Beoordeling akoestisch onderzoek

Onderwerp : Smurfit Kappa Parenco Veerweg 1 te Renkum

Beoordeling concept-rapport geluid in verband met het concept-MER.

bodemgebieden

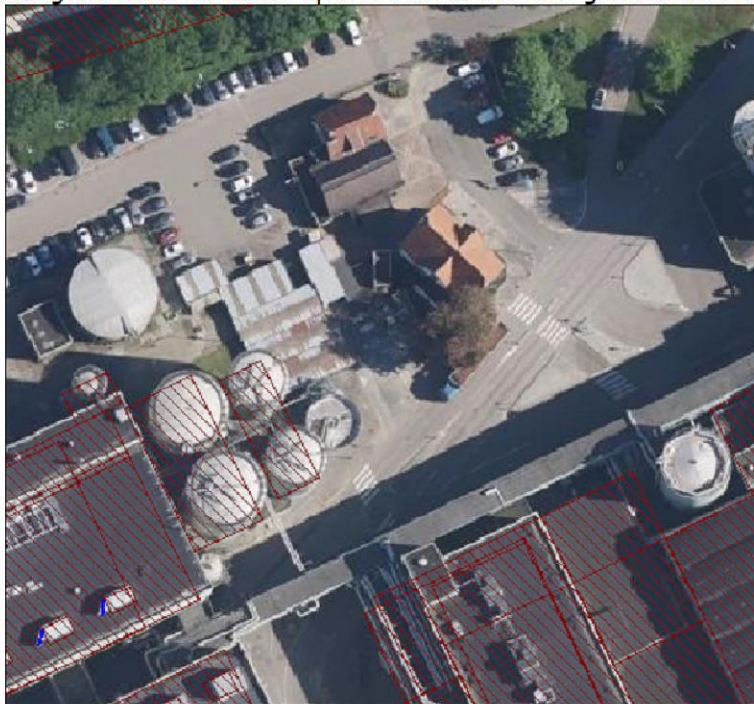
De bodemgebieden zijn veel te grof gemodelleerd. Deze moeten met polylijnen worden gemodelleerd.

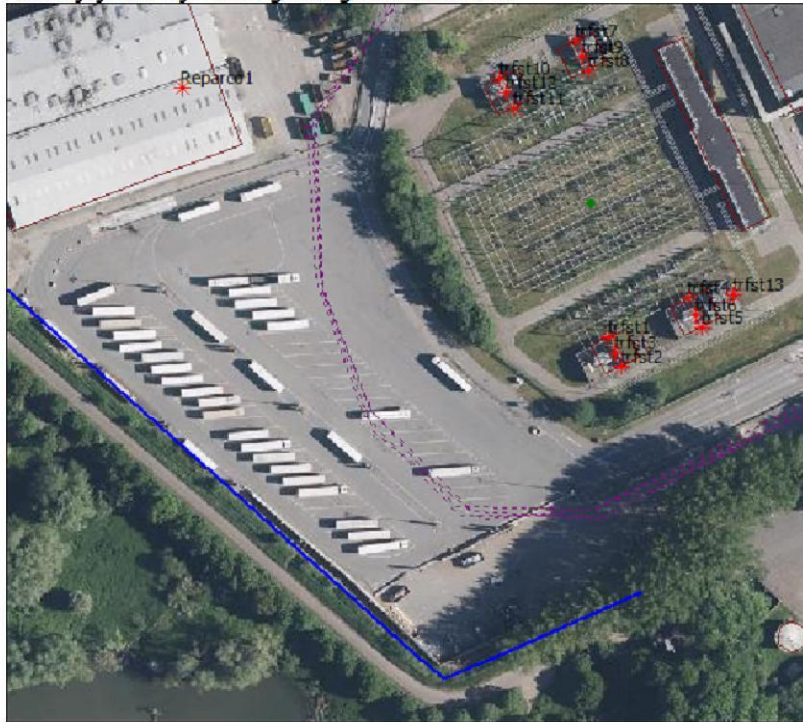
De uitstralende gevels 239 t/m 244 zijn vreemd en foutief gemodelleerd.

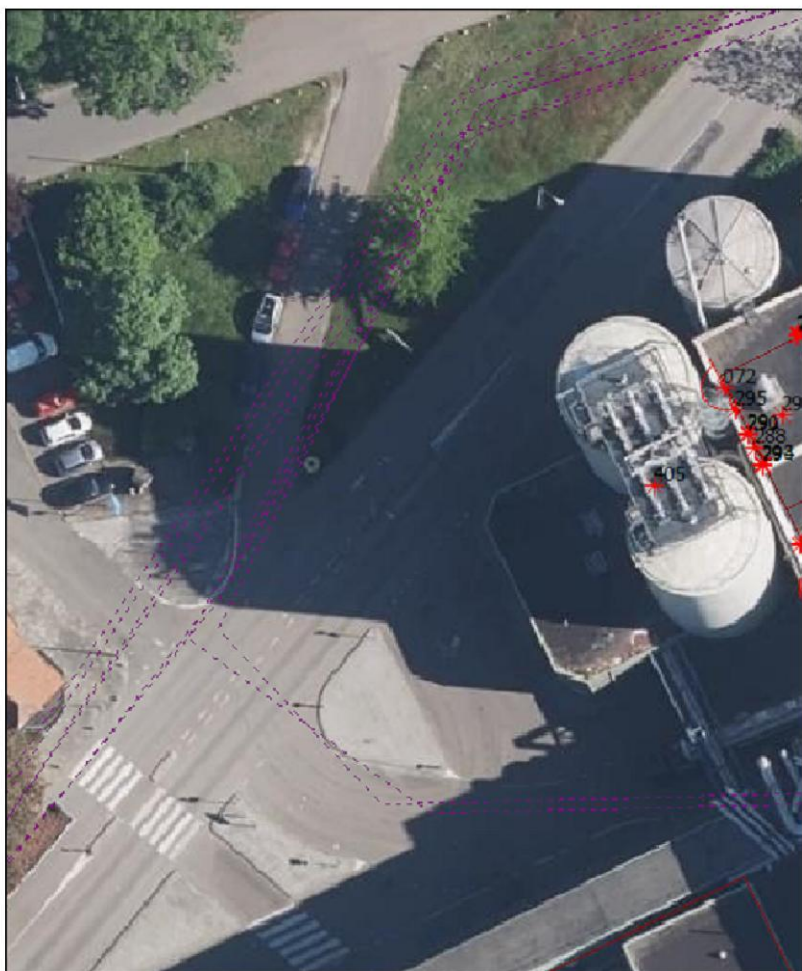
Veel ramen en roosters zijn niet als een uitstralende gevel gemodelleerd, bijvoorbeeld puntbron 220 t/m 238.
